野洲市民病院の実施設計（案）について

1. 基本設計からの主な変更点

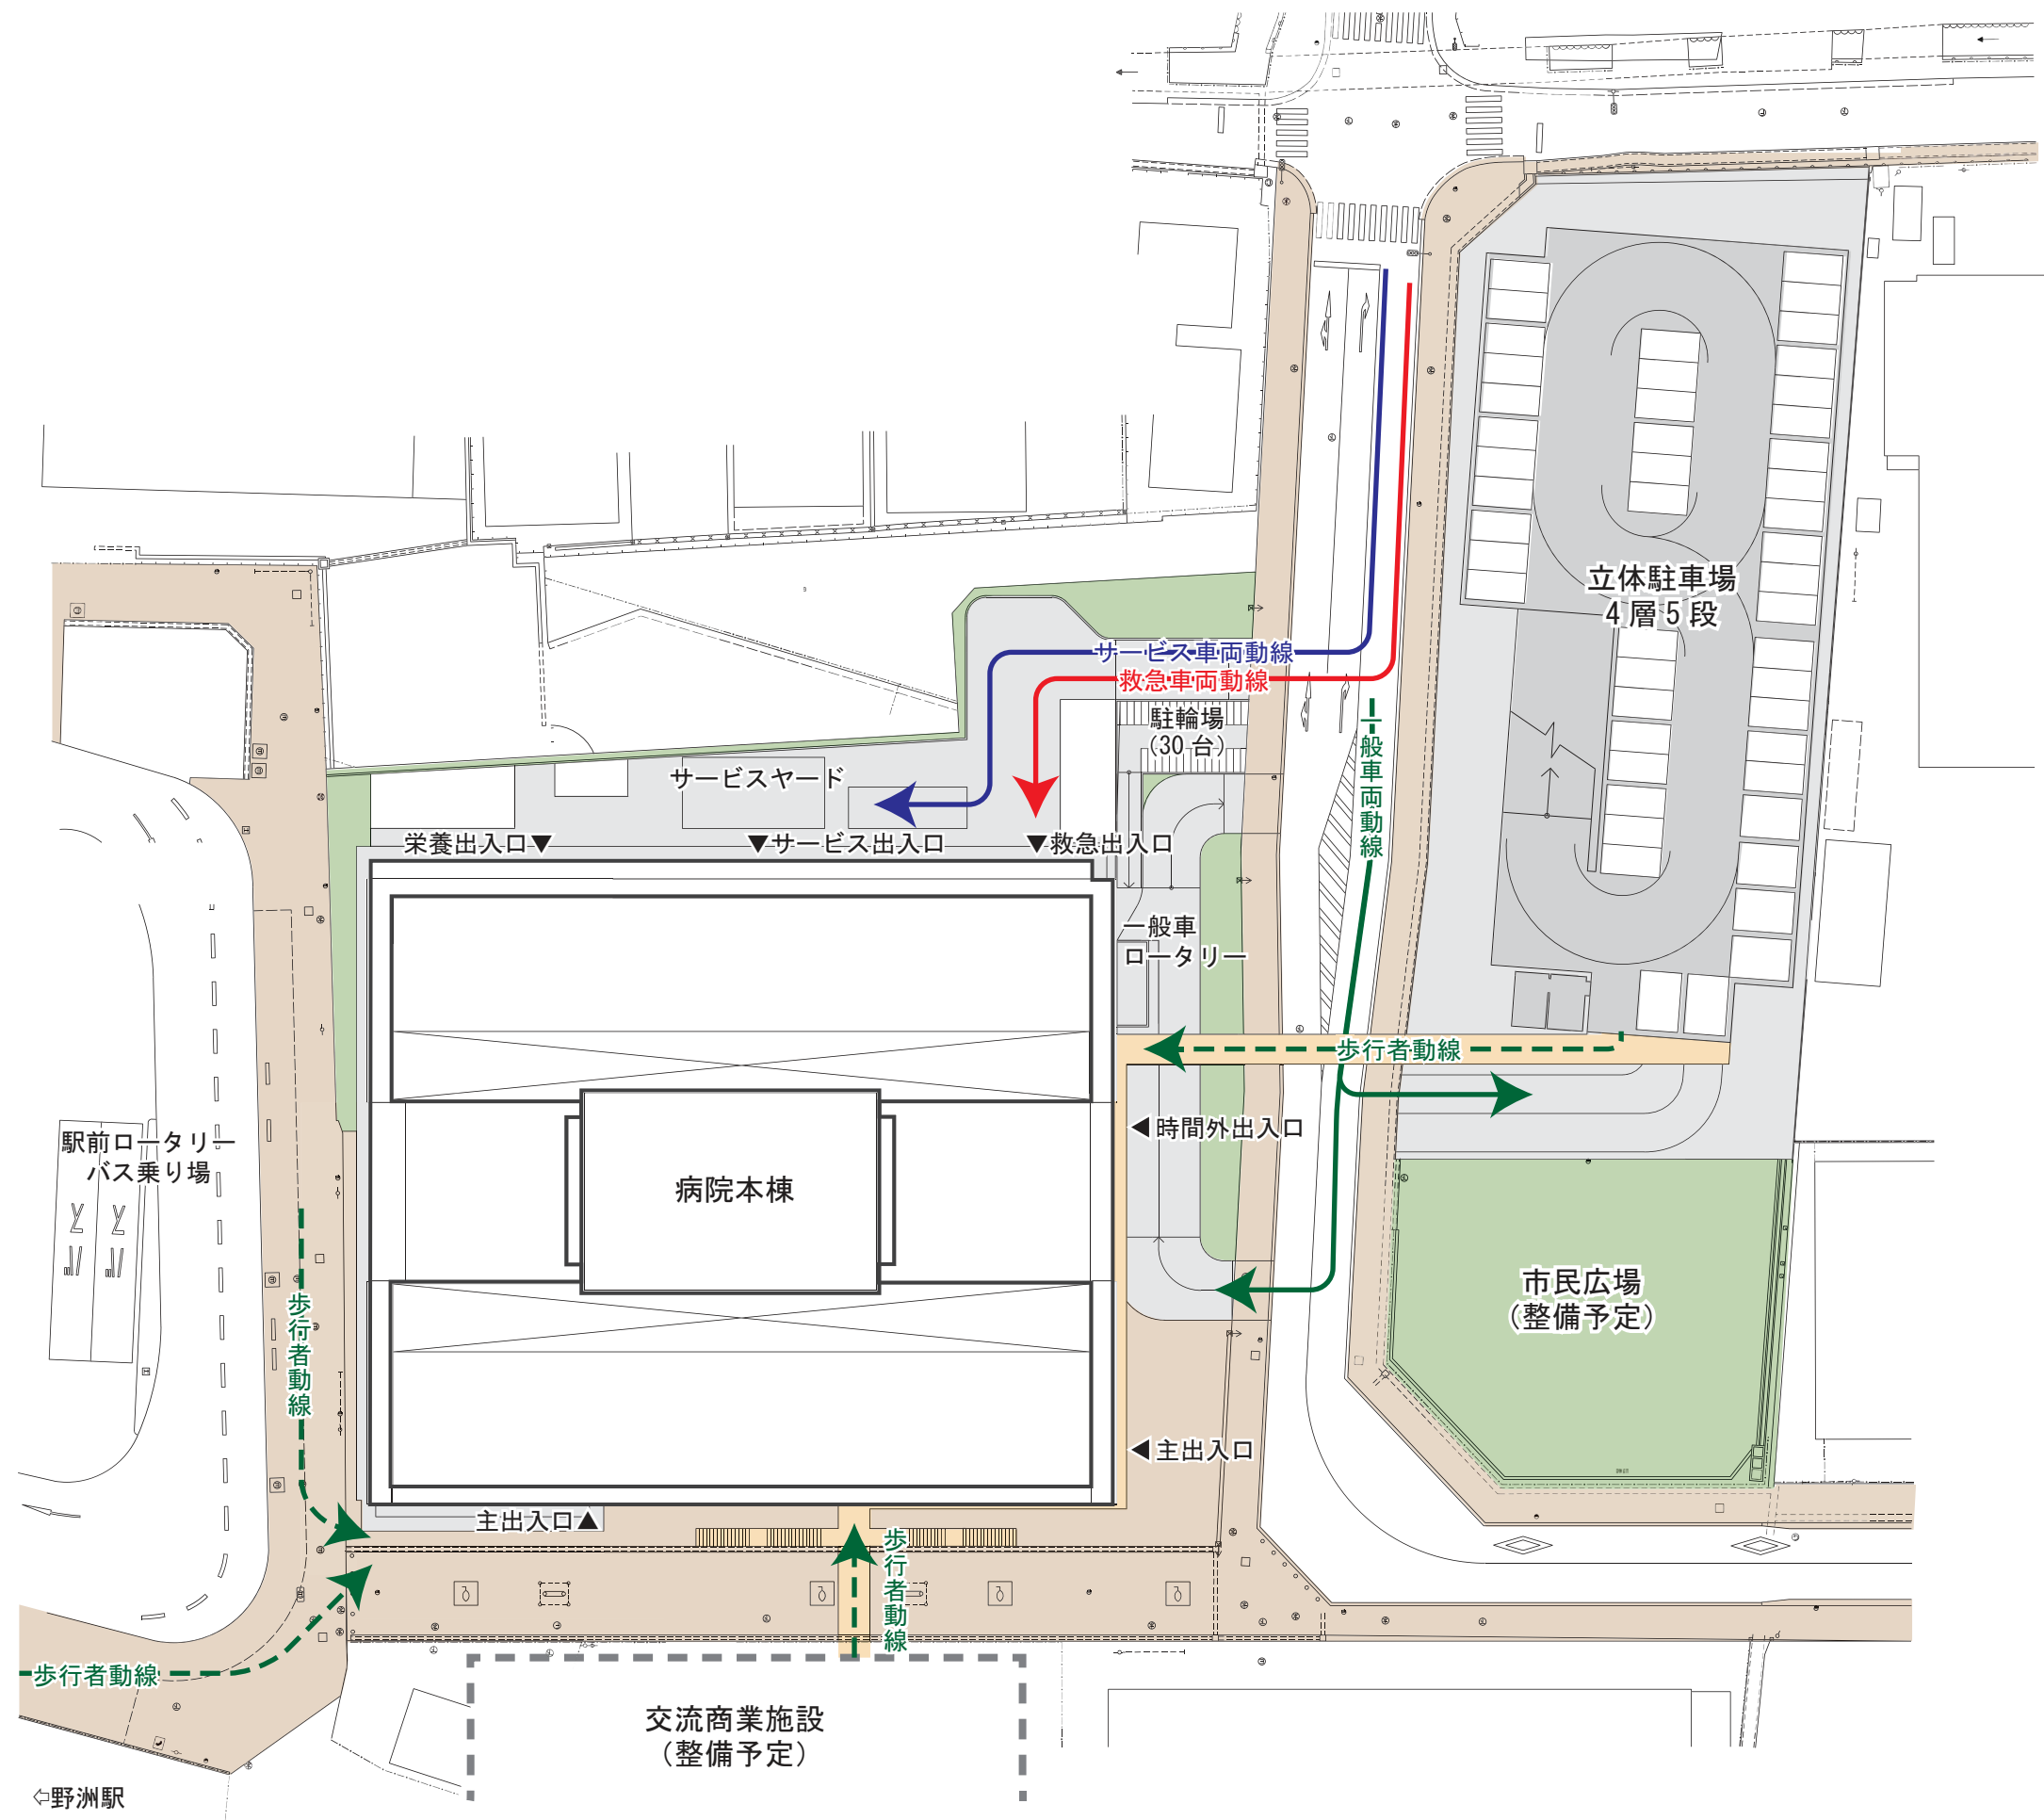
基本設計	実施設計	変更理由
1	利用者用 1~2 階 EV を設置	利用者用 1~2 階 EV の取りやめ	利用者の動線、稼働率、コスト面等を再検証した結果、中央EVの利用で対応可能と判断したため
2	給食専用 EV を設置 ※スタッフ用 EV 3 台	給食専用 EV の取りやめ ※スタッフ用 EV 2 台	稼働率、コスト面等を再検証した結果、専用EVでなくともスタッフ用EVとの兼用で対応可能と判断したため
3	—	外部用 EV の追加	立体駐車場利用者や夜間、休日における上下動線確保のため

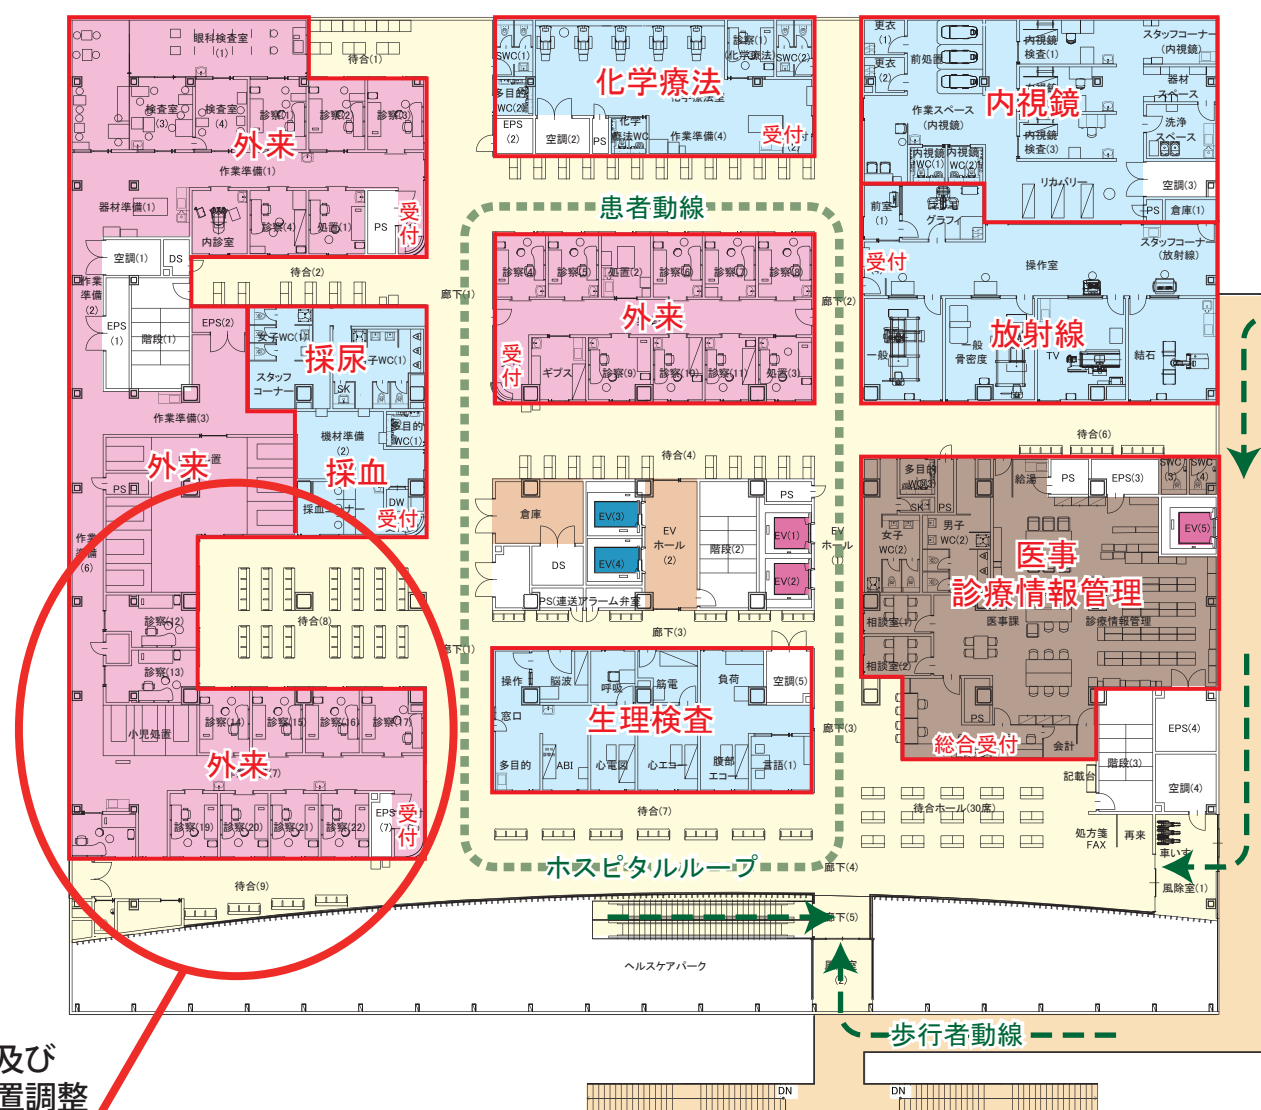
部門	変更調整した部分	変更調整理由
1	1F 栄養	諸室及び機器レイアウトの変更	スタッフ動線の効率化と機器仕様の見直し（コストダウン）
2	2F 外来	待合い座席数の変更と 各診察室の配置調整	各診察科における患者見込みとの整合
3	3F 手術等	諸室レイアウトの変更	スタッフ動線の効率化
4	3F 管理	事務スペース、食堂及び倉庫などの拡充	職場環境の向上 書類や備品などの収納量との整合
5	4~6F 病棟	1 床室は全室、4 床室は 1 室あたりに 1 箇所程度トイレを整備	入院患者の療養環境の向上
6	6F 透析	ラウンジ部分に増床スペースの確保（4 床） 諸室の配置調整	軽微な工事により増床可能な スペースを確保
7	外構 車寄せ	患者などの送迎時に利用可能な、 駐停車区画を確保	病院利用者の利便性向上のため
8	立体 駐車場	車イス、思いやり駐車区画の確保	車イス使用者や高齢者など移動が 困難な方に配慮

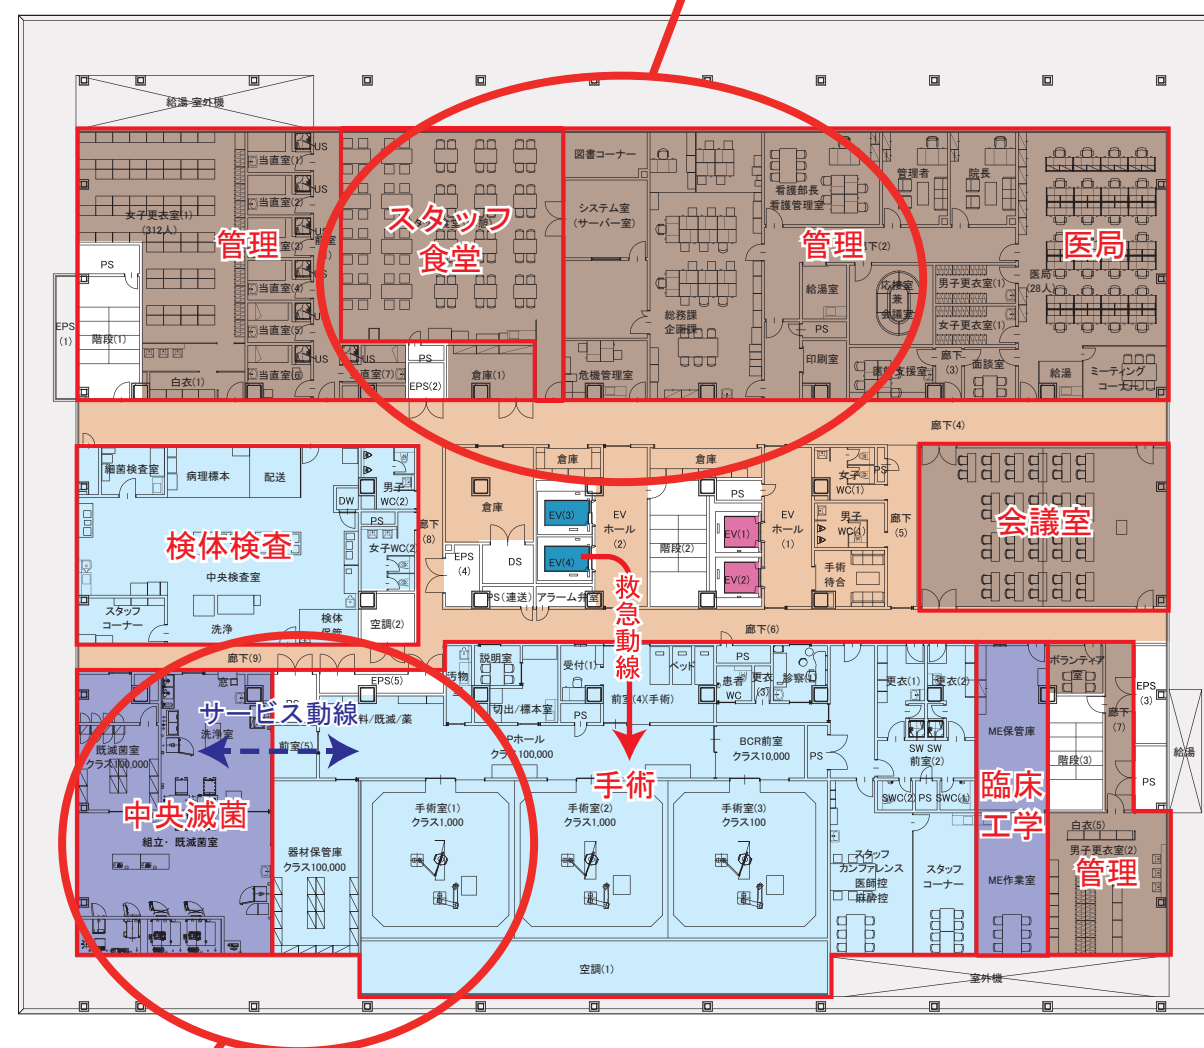
座席数の調整及び
各診察室の配置調整

事務スペースなどの拡充

諸室レイアウトの変更
